UMWELTVERTRÄGLICHKEITSPRÜFUNG

ZWEIFLEISIGER AUSBAU DER POTTENDORFER LINIE IM ABSCHNITT HENNERSDORF MÜNCHENDORF
KM 7,6 BIS KM 20,8 (ÄNDERUNGSEINREICHUNG 2018)

ERGÄNZUNG ZUM UMWELTVERTRÄGLICHKEITSGUTACHTEN

Abbildung 4-1: Mittlere Erschütterungsausbreitung bei unterschiedlicher Schotterbettstärke
rot: 50 cm Schotterbettstärke
blau: Regeloberbau

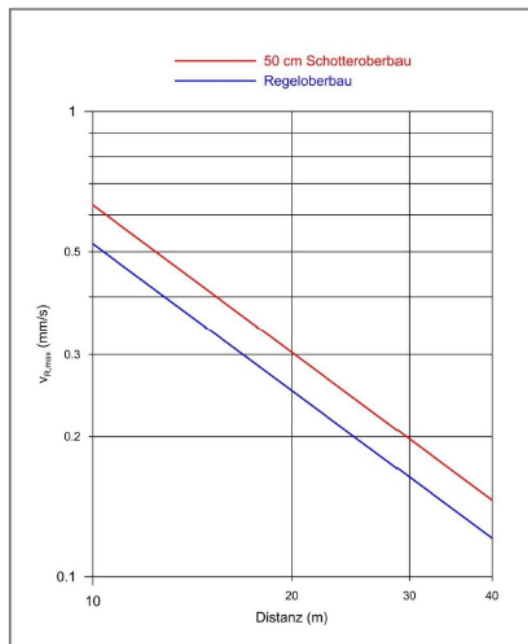
Erschütterungstechnisch zu berücksichtigen ist die Reduktion der Schotterbettstärke auf 50 cm. Wie aus Messungen bei unterschiedlichen Schotterbettstärken bei vergleichbaren Untergrundbedingungen an der Westbahn (Abbildung 4-1 in [1]) hervorgeht, wird dies eine Verringerung der Oberbaudämmung um knapp 2 dBv bewirken. Die ebenfalls vorgesehene harte Schwellenbesohlung kann dies nicht ausgleichen. Da aber in den nunmehr zu betrachtenden Abschnitten keine Wohnbebauung davon betroffen sein wird, hat diese Modifikation keine relevanten Auswirkungen auf die relevanten Zugserschütterungsimmissionen.

Abbildung 1: Ausschnitt aus Übersichtslegeplan Bahnhof Hennersdorf (PE3311-AF20-HEBFSP-02-9000-Foo) zu Projektmodifikation 015

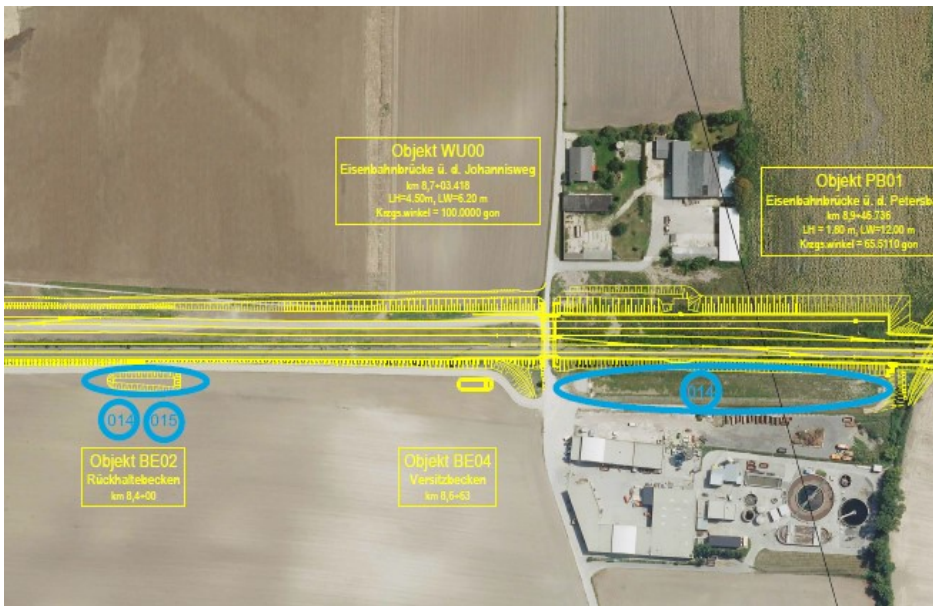
Bauphase: Durch die Verschiebung des Rückhaltebeckens BE02 ist keine Änderung der im Zuge der Bautätigkeiten manipulierten Massen zu erwarten. Gemäß dem Übersichtslageplan Bf. Hennersdorf (Plannummer PE3311-AF20-HEBFSP-02-9000-Foo) ist als nächster Anrainer ein Gewerbebetrieb rund 250 m entfernt (siehe Abbildung 1). Nachteilige Auswirkungen auf die Luftgüte bei Anrainern sind durch Projektmodifikation 015 nicht zu erwarten.

Betriebsphase: Durch diese Projektmodifikation ergibt sich keine relevante Änderung in Bezug auf die Bewertung des Schutzgutes Luft.

Abbildung 2: Ausschnitt aus Übersichtslageplan Bf. Achau (PE3311-AF30-AUBFSP-02-1021-Foo) zu Projektmodifikation 021
Betriebsphase: Diese Projektmodifikation hat keine Auswirkungen auf die Betriebsphase.

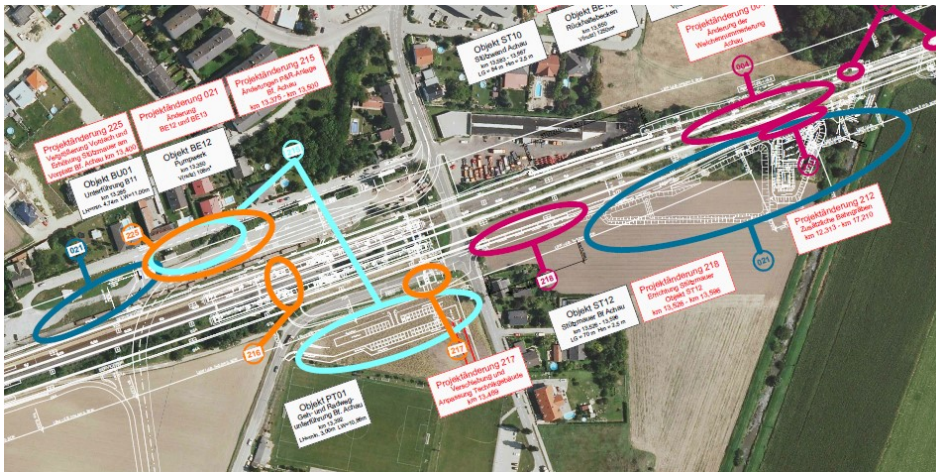
Bauphase: Gemäß dem Ortsaugenschein und der Plandarstellung Übersichtslageplan Bf. Achau (Plannr.: PE3311-AF30-AUBFSP-02-1021-Foo) befindet sich die Projektmodifikation 021 im Nahbereich von Wohnanrainern (siehe Abbildung 2).

Die Projektmodifikation ist im Vergleich zum gesamten Bauvorhaben im gegenständlichen Bereich irrelevant. Somit ergibt sich gegenüber der ursprünglichen Bewertung in Bezug auf Belastung der Anrainer durch Luftschadstoffe aus dem Bau und Betrieb der Anlage keine relevanten Veränderungen.

Abbildung 4: Lage der Beckenanlage und der ökologischen Ausgleichsflächen im Einreichprojekt 2009 (Ausschnitt EP 2009, EZ 07/02.1)

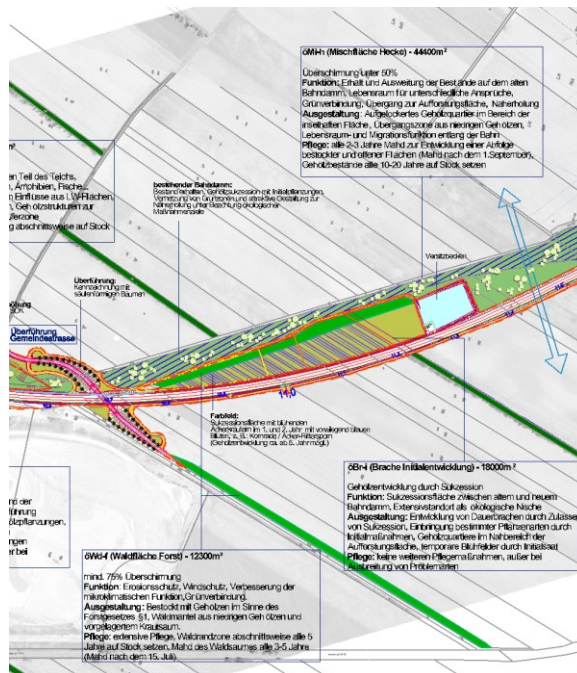
Eine Reduktion des Versickerungsbeckens kann aufgrund der neuen engeren Gleisgeometrie (siehe UVP-Änderung 2014) und der Anpassung auf den aktuellen Stand der Richtlinien erfolgen.

Ursprünglich war das Becken zwischen dem alten Bahndamm und der neuen Gleisanlage auf Ackerflächen vorgesehen (siehe Einreichprojekt 2009, Landschaftspflegerische Begleitplanung, EZ 07/02.1 und Lageplan Tiere, Pflanzen und deren Lebensräume, EZ 24/02). Der Bereich zwischen der alten und der neuen Gleisanlage ist als Ausgleichsfläche öBr-i, der alte Bahndamm als Sukzessionsfläche (BDal-1) vorgesehen. Die neue Beckenanlage betrifft nunmehr ein Gehölz, das vorwiegend aus Esche, Silber- und Schwarzpappel, Silberweide sowie Walnuss aufgebaut ist (EP 2009, Tiere, Pflanzen und deren Lebensräume, EZ 24.01.).

Zusätzlicher Steinsatz l.d.B. statt Damm (km 9,474 – km 9,650)

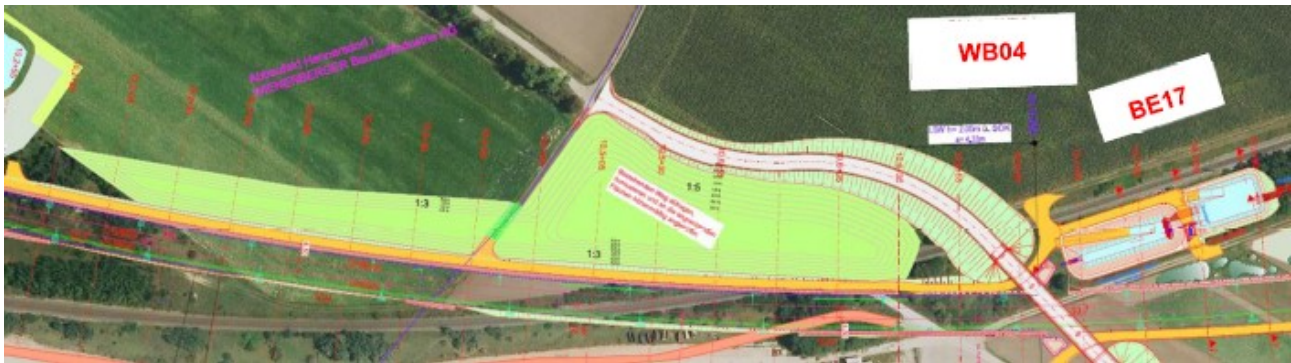
Um den Bahnbegleitweg bei reduzierter Grundinanspruchnahme weiterhin ausführen zu können, muss die Stützmauer l.d.B. im Bereich km 9,474 bis km 9,650 um ca. 15 m verändert werden. Die Verlängerung erfolgt mittels eines Steinsatzes.
